茅溪末站接气工程项目撬装设备采购项目提问回复 (5)

图 2:

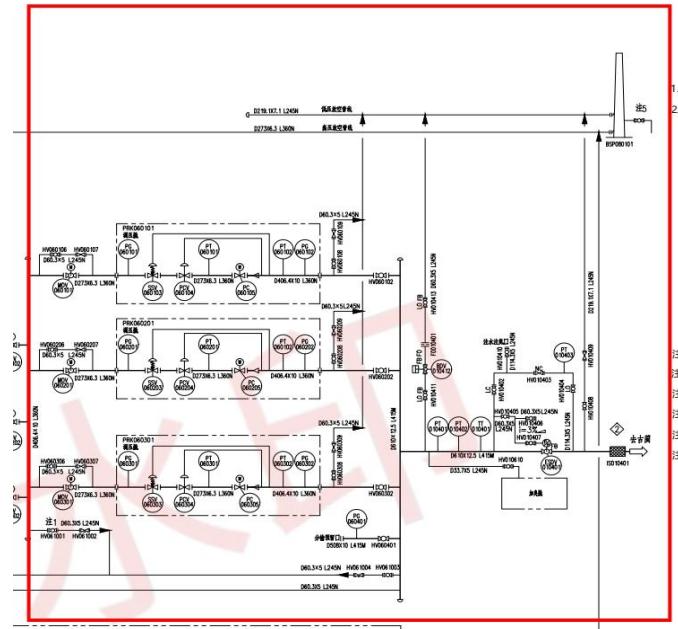
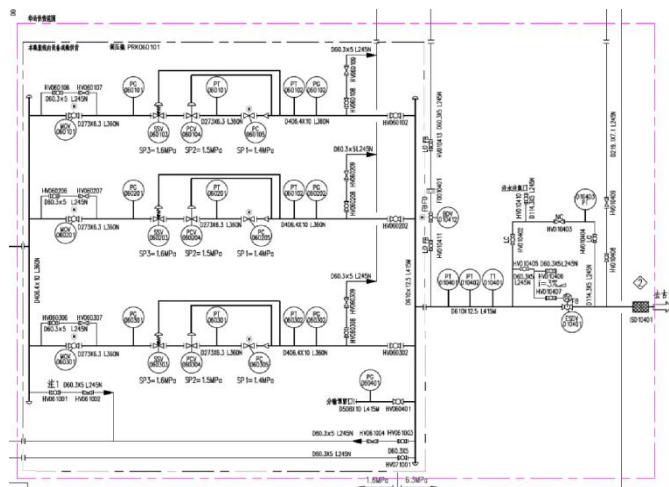
3、请明确本项目流程图是否以下方“图 2”为准? 若是, 请明确调压前汇管进口口径。

答：规格如下：D406.4X10 L360N。

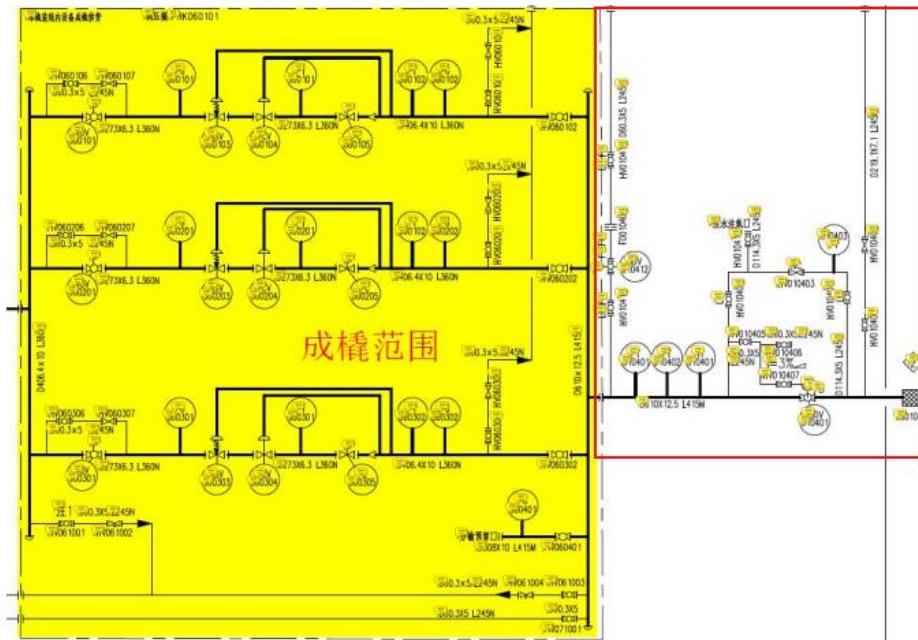
1、关于项目供货范围，如有下内容需澄清：

(1) 请明确本项目供货范围是否仅为流程图红色线框内部分？

答：本项目供货范围为分输去古蔺支路计量撬出口至出站绝缘接头之间的设备，如下图所示，包括1座调压撬（2用1备用调压撬，成撬范围为3路调压管路及上下游管汇）、出站管线上气液联动球阀、手动球阀、节流截止阀、压力表、压力变送器、绝缘接头等。

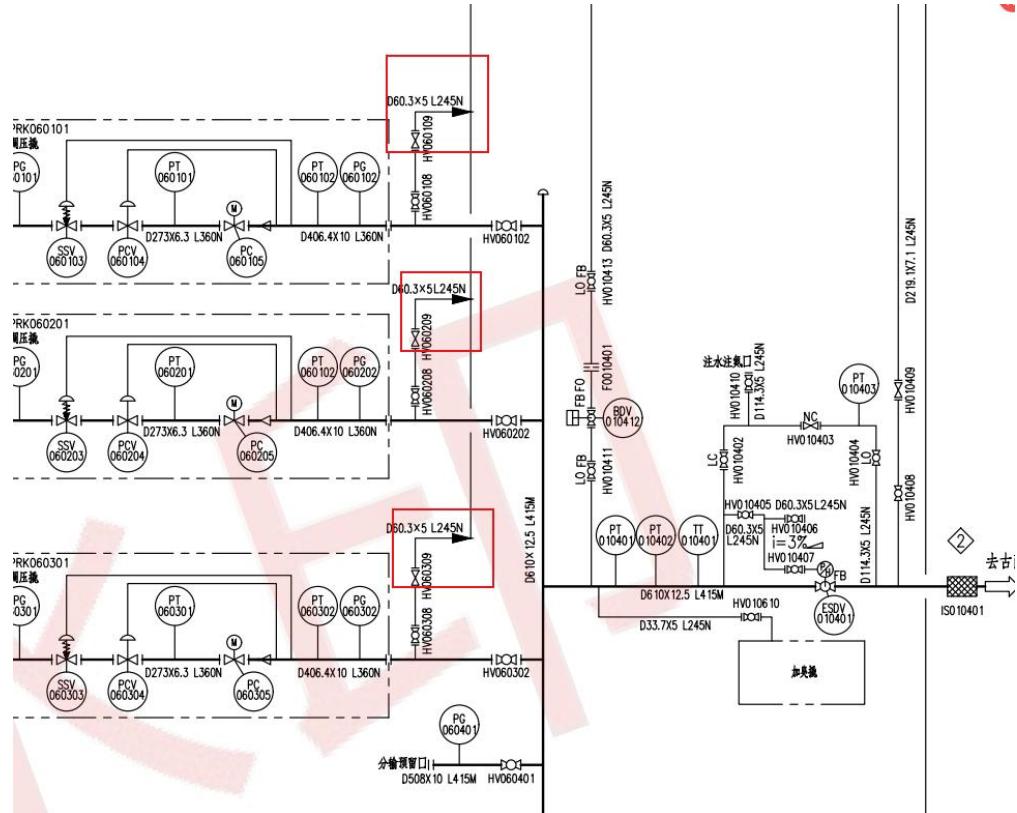
5、成撬部分节流截止放空阀 HV060109、HV060209、HV060309 在节流截止阀数据单附表中介质温度为-10~25℃，散件部分节流截止放空阀 HV010409 在节流截止阀数据单附表中介质温度为-35~25℃。

(1) 请明确成撬部分节流截止放空阀及阀后管路是否按照设计温度-35~70℃？阀前管路是否按照-10~70℃？

(2) 请明确散件部分节流截止放空阀门及配套法兰是否按照设计温度-35~70℃？

答：散件节流截止放空阀及法兰-35~70℃，其余散件及成撬部门设计温度-10~70℃。

答：是。

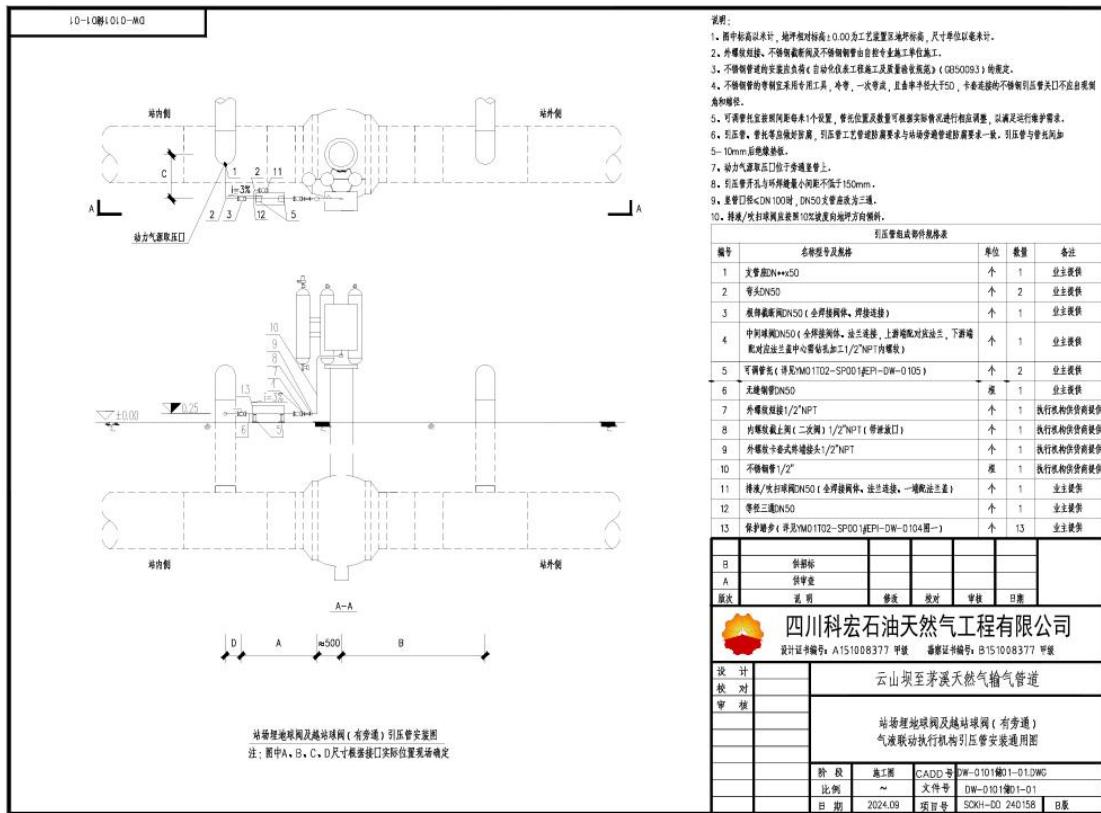
6、请提供本项目气液联动球阀引压管安装通用图。

5、请明确出口处气液联动球阀取气安装形式并提供详图。

答：见本项目气液联动球阀引压管安装通用图。出口气液联动球阀按照散件供货，不成撬。

答：气液联动球阀引压管安装通用图如下：
